**Avis sur le projet de renouvellement et d'extension
d'exploitation de carrière de sables, galets de quartz et d'argiles
communes de Saint-Denis-Catus et Uzech-les-Oules (Lot)**

N°Saisine : 2023-010826

N°MRAe : 2023APO133

Avis émis le 02/11/2023

Figure 3 : illustration 3D du projet de réaménagement – source Géo+ Environnement

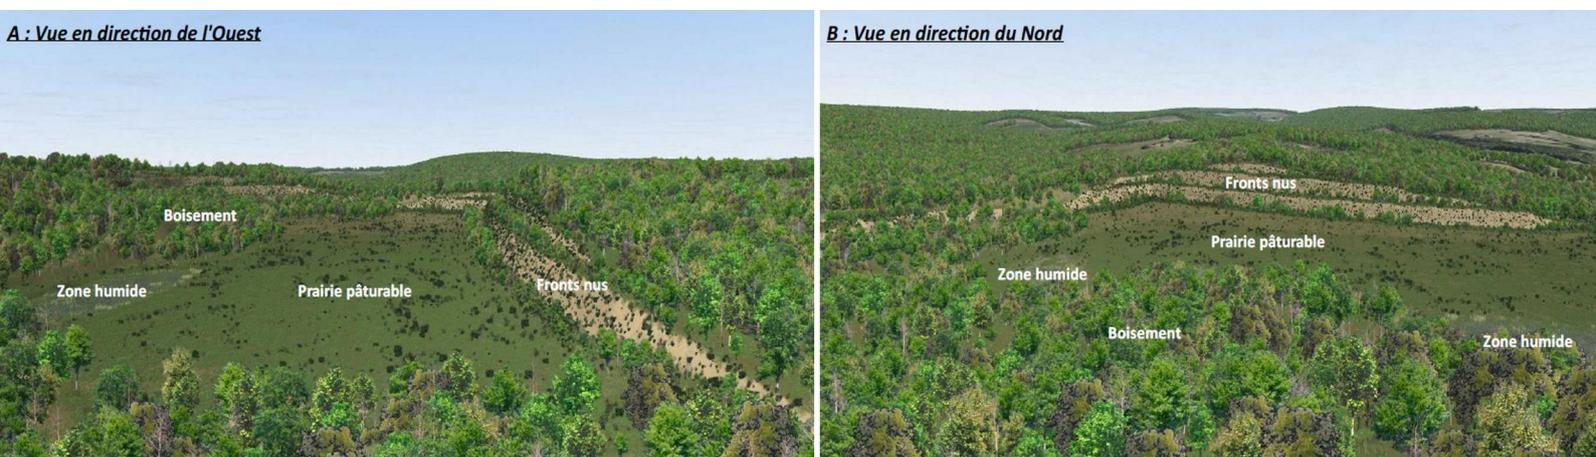
La MRAe évalue favorablement le plan de remise en état final qui répond à la fois aux contraintes techniques du site et à des ambitions à la fois d'un point de vue du paysage et de la biodiversité.
